19栋一层平面图 1:100

项目负责人	方仕友 周玉凯	签字	专业名称: 建筑	项目名称: GD-20-01
专业负责人	周玉凯	签字	建(构)筑物编号或名称: 19#	项目名称: 万象观邸
审核	周玉凯	签字	北京世纪中天国际建筑设计有限公司 设计更改通知单	更改编号: (建)塔楼改2022-18D
校对	方仕友	签字		更改日期: 2024年 10月30日
修改人	黄杰	签字		共4页 第4页

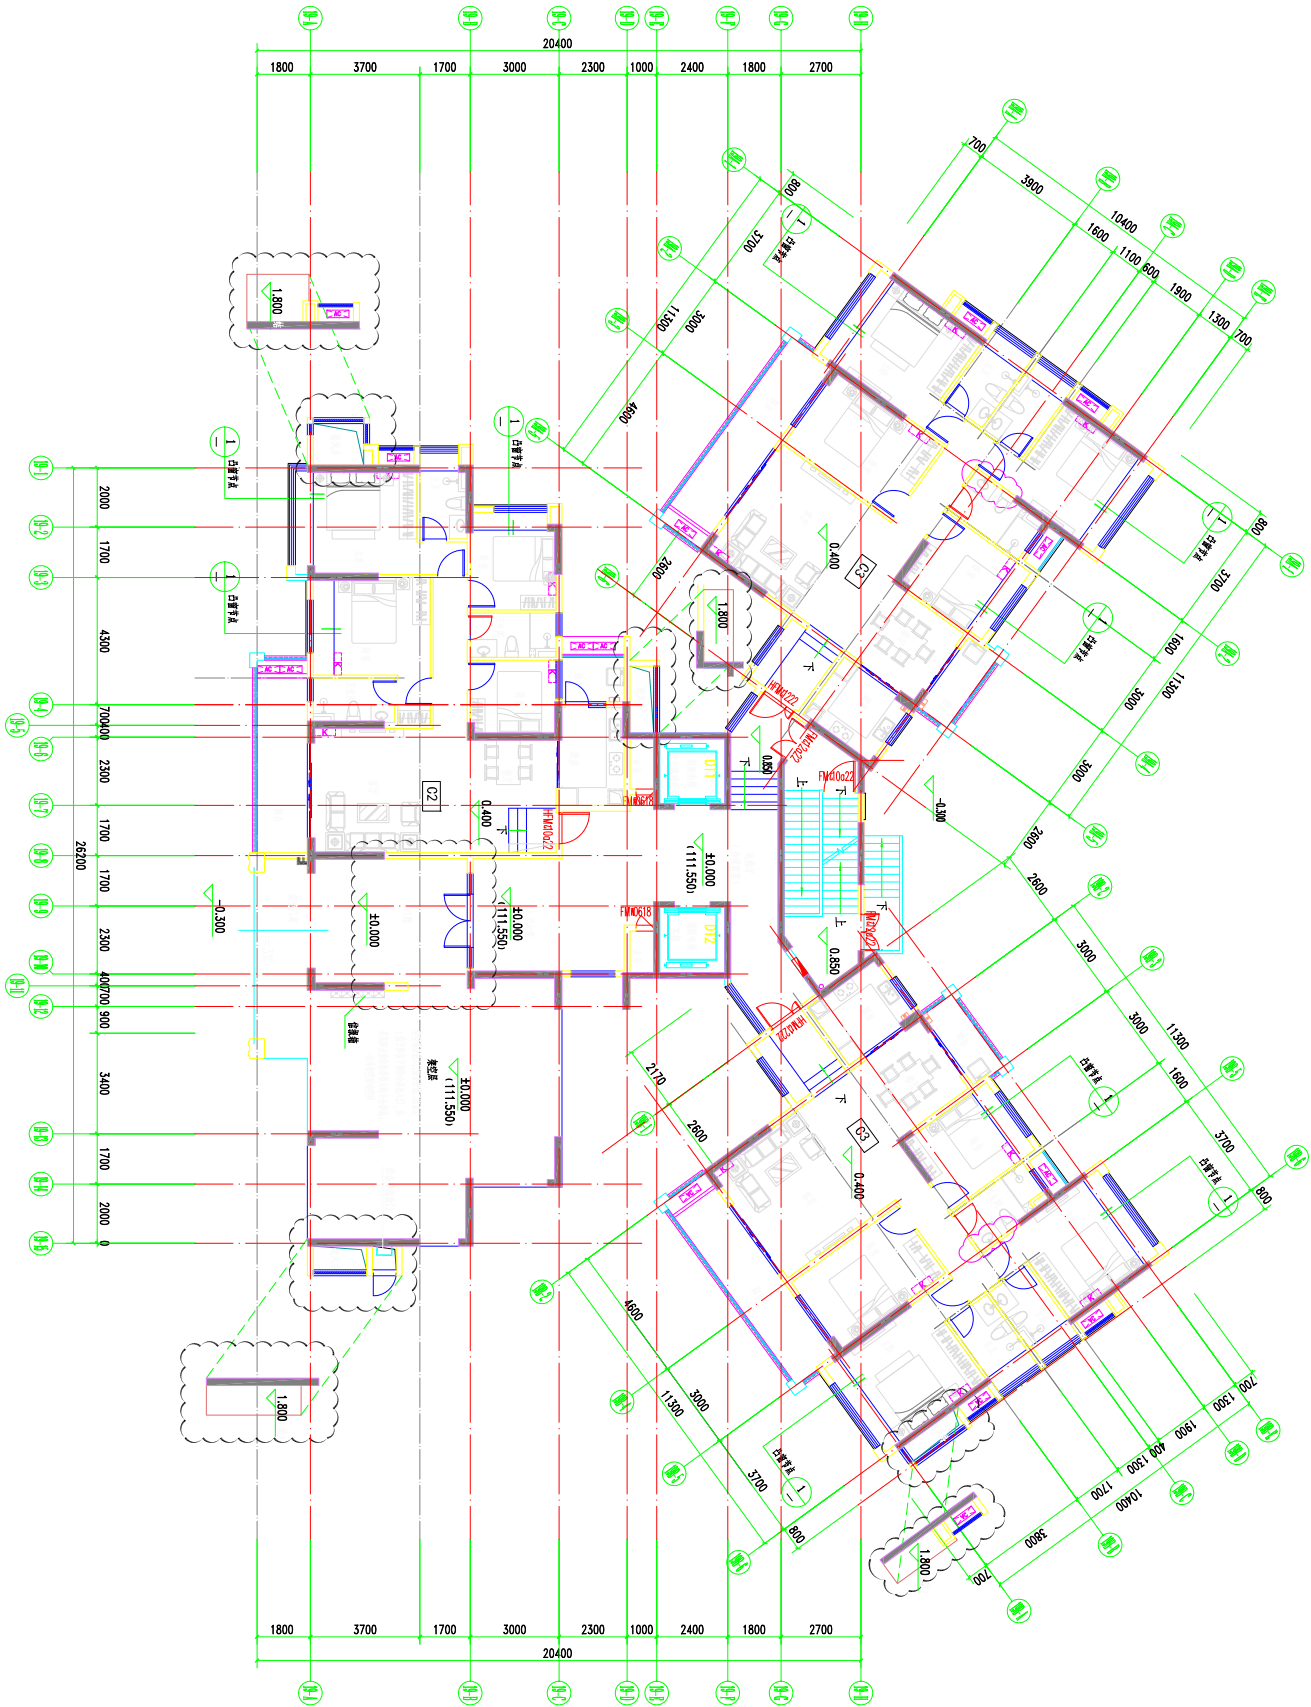
修改内容: 1.根据施工图审查意见, 19#一层补充地下室出地面风井, 风井高度小于2.2m不计算面积, 具体详以下:
2.入户大堂隔墙及门联窗位置调整, 调整后大堂建筑面积减小13.02m², 具体详以下:
